改善箇所説明図

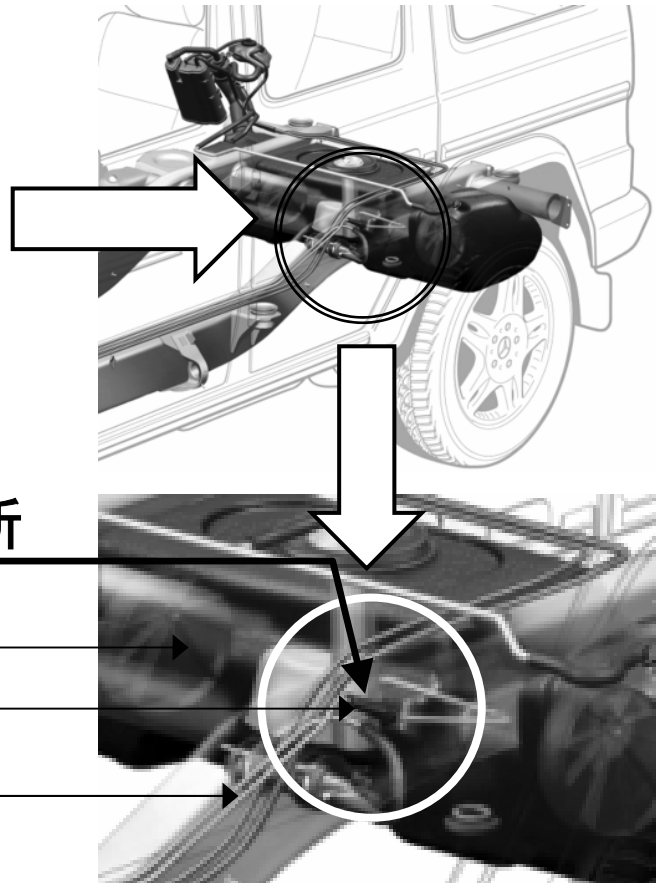
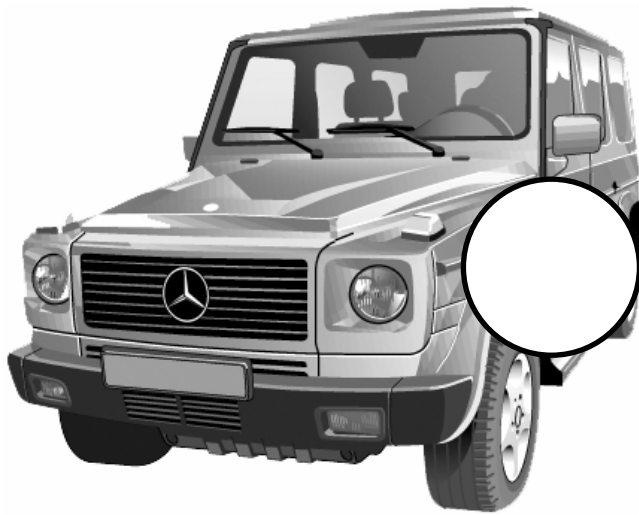
基準不適合発生箇所

燃料タンクに接続する燃料リターン・ホースの製造方法が不適切なため、燃料の圧力により当該ホースに亀裂が発生することがある。そのため、そのまま使用を続けると、当該ホースが破損して、燃料が漏れるおそれがある。

全車両、燃料リターン・ホースおよび燃料リターン・パイプを対策品と交換する。

識別 : エンジン左横にあるページ・バルブ上のコネクタ部に黄色ペイントを塗布する。
